具体采购通知（SPN）投标邀请（参考号0074-PAK-01）的更正 公告工程、采购和施工工程（EPC/交钥匙方式）	
---	---	---

项目名称：Lahore Wastewater and Drainage Management Project (LWDMP) – 从Larechs Colony至Gulshan-e-Ravi Lahore的污水系统（采用非开挖技术）

补遗第1号招标文件

Lahore水与废水管理项目（LWWMP）Lahore废水与排水管理项目（LWDMP）——从Larechs Colony至 Gulshan E Ravi的污水系统，Lahore（采用非开挖技术）

ULTIMATE DISPOSAL STATION MASTER LAYOUT PLAN PUMP HOUSE		
DATE:-	NOVEMBER, 2025	DRAWING NO.:-
		LW - TD - 402

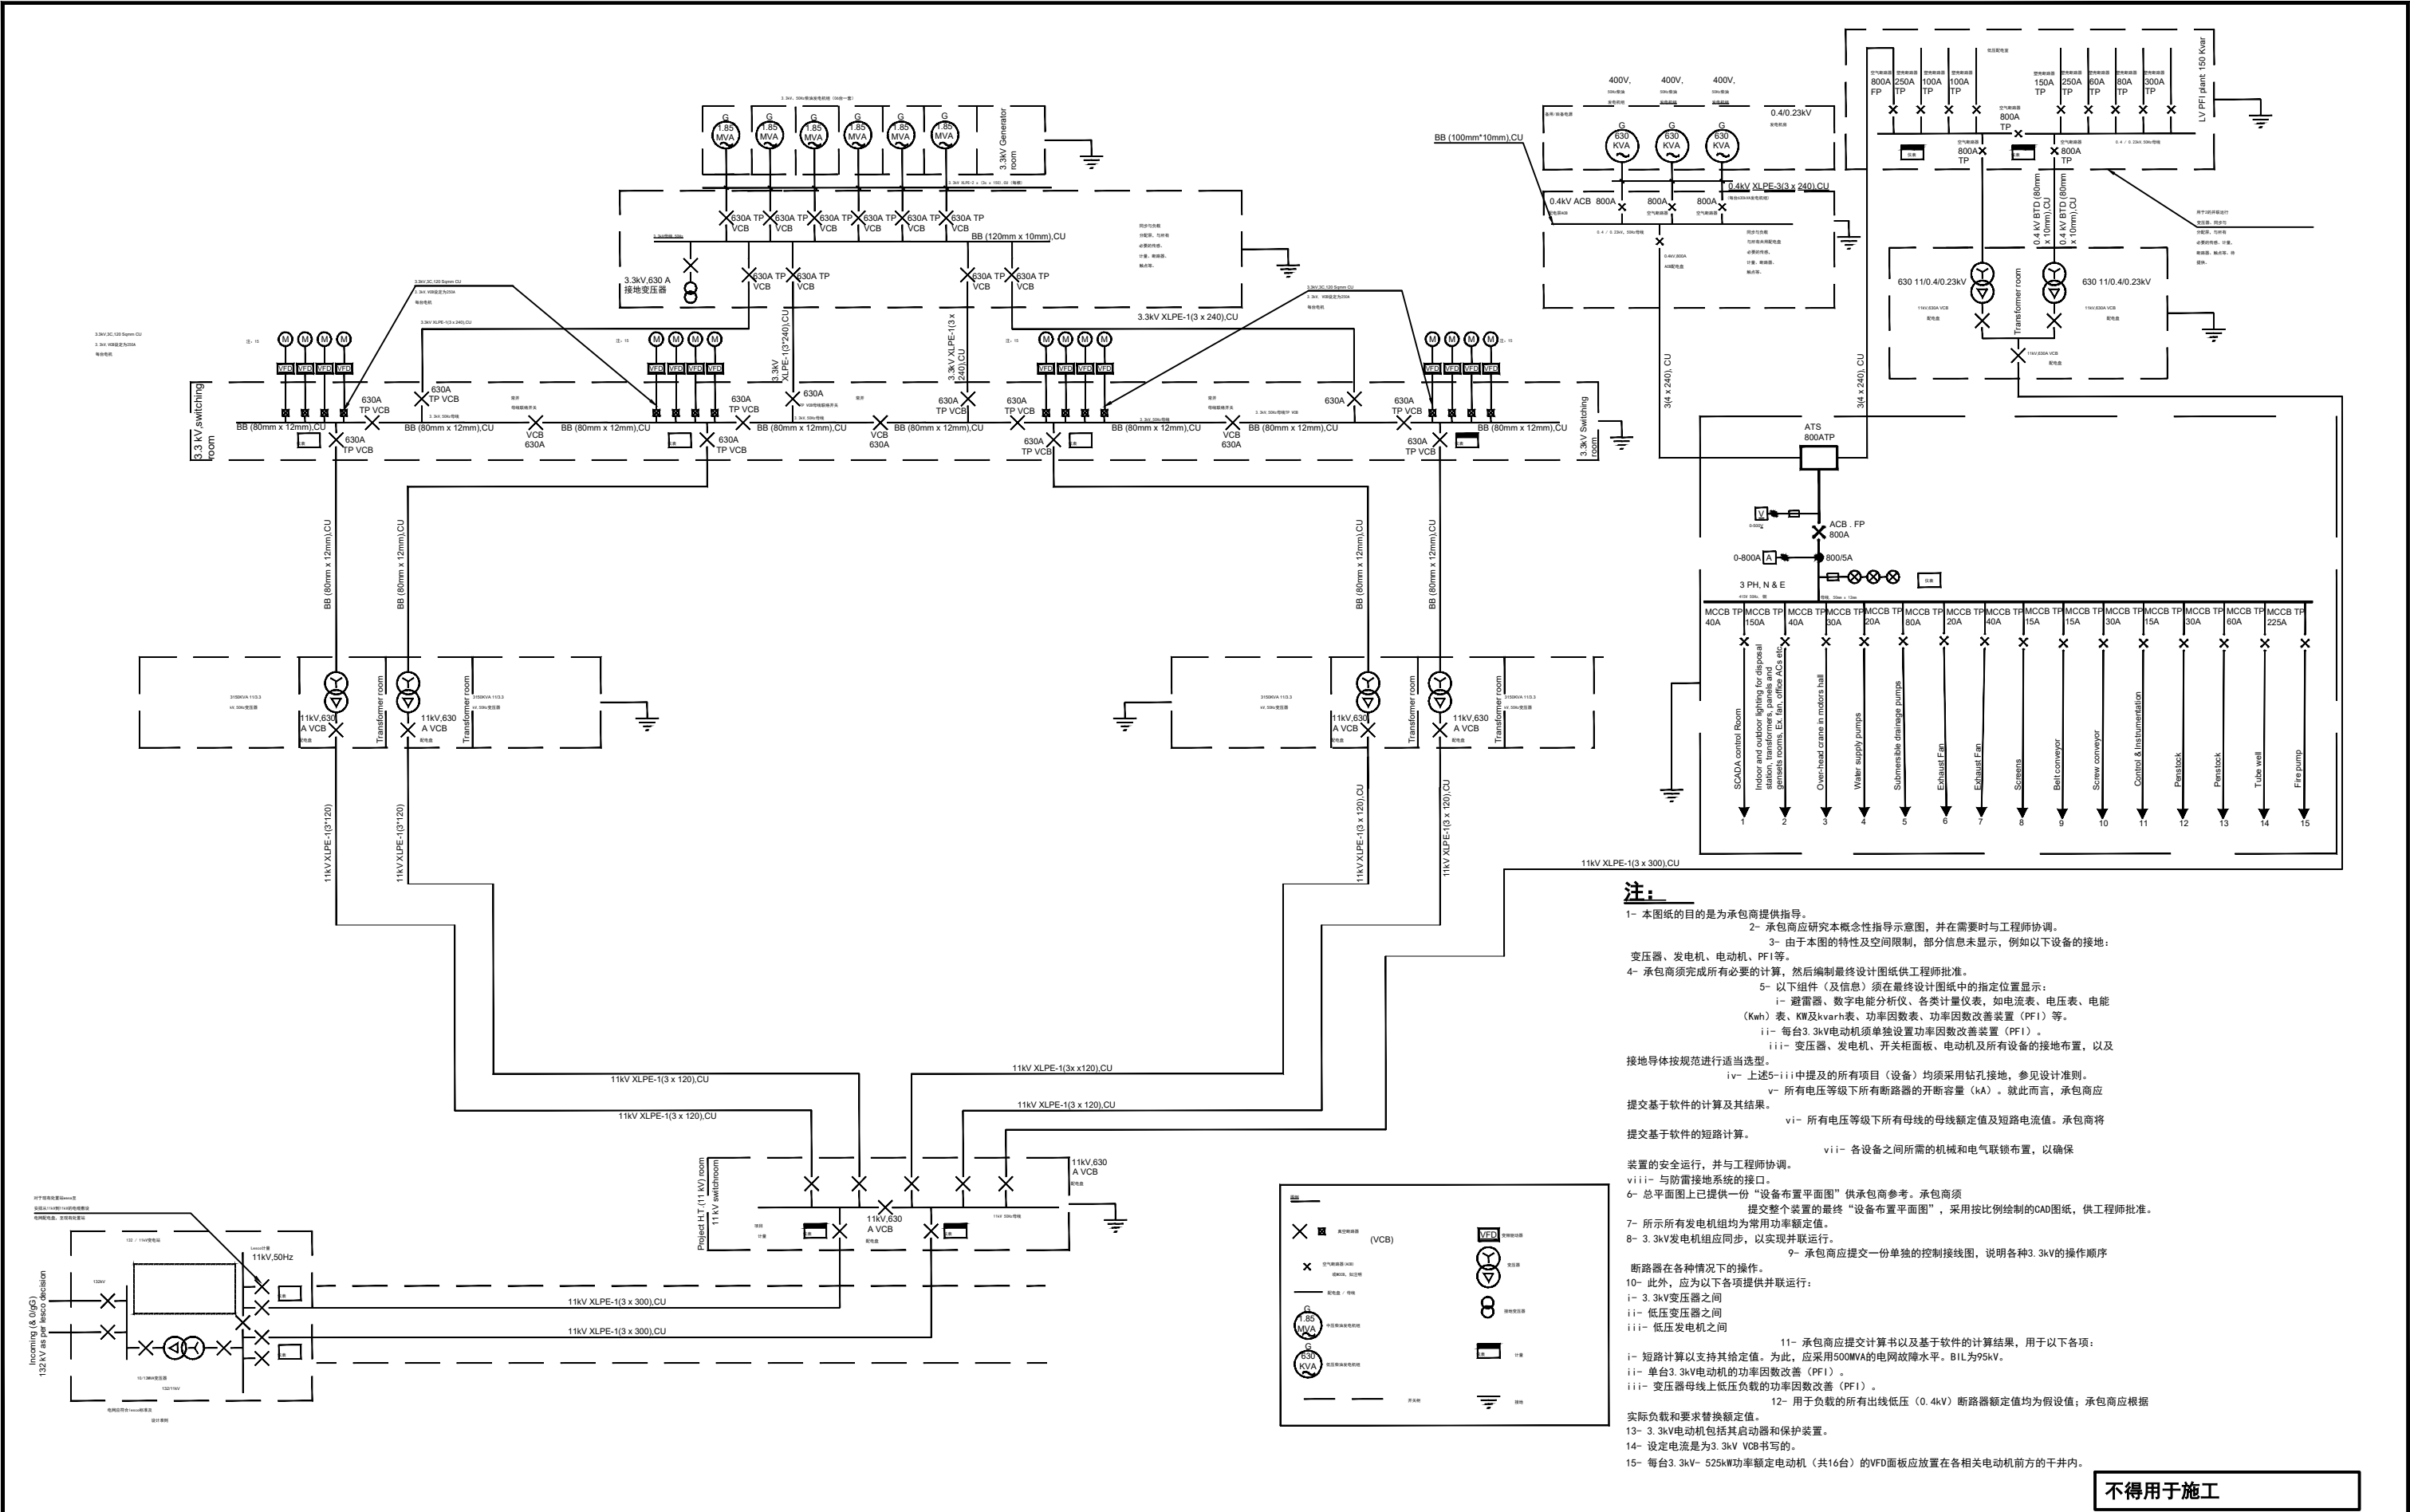
序号	参考	页码	如招标文件中所述	修订条款
				招标文件其他位置的落差结构数量应读作十六（16）。
25.	第1卷、2和3	完整招标文件		气味控制和通风系统的总数应读作：29（二十九）。招标文件中任何位置的气味控制和通风系统数量均应读作29（二十九）。
26.	第3卷，第二部分，第6节，业主要求（图纸）	图号 LW-TD-177	-	所引用的图纸已修订如下：修订后的图号LW-TD-177（含29个气味控制和通风系统）附于招标文件中的附件E。招标文件中任何位置的气味控制和通风系统数量均应读作二十九（29）。
27.	第3卷，第二部分，第6节，业主要求（图纸）	图号 LW-TD-402		所引用的图纸已按如下方式修订：更新后的图号LW-TD-402特此替换，并随附于本文件附件F，提供最终处置站总平面布置图。
28.	第3卷，第二部分，第6节，业主要求（图纸）	图号 LW-TD-491		所引用的图纸已按如下方式修订：更新后的图号LW-TD-491特此替换，并随附于本文件附件G，提供更新的最终处置站单线图（SLD）。
29.	第4卷，第三部分 - 合同条件及合同格式，第8节 - 专用合同条件，专用条件，A部分 - 合同数据[14.15] (a)	当地货币与外币的比例或金额	“当地货币：不低于合同总价的百分之五（50%）。 ”	原条款中的文本替换为：“当地货币：不低于合同总价的百分之五十（50%）。 ”
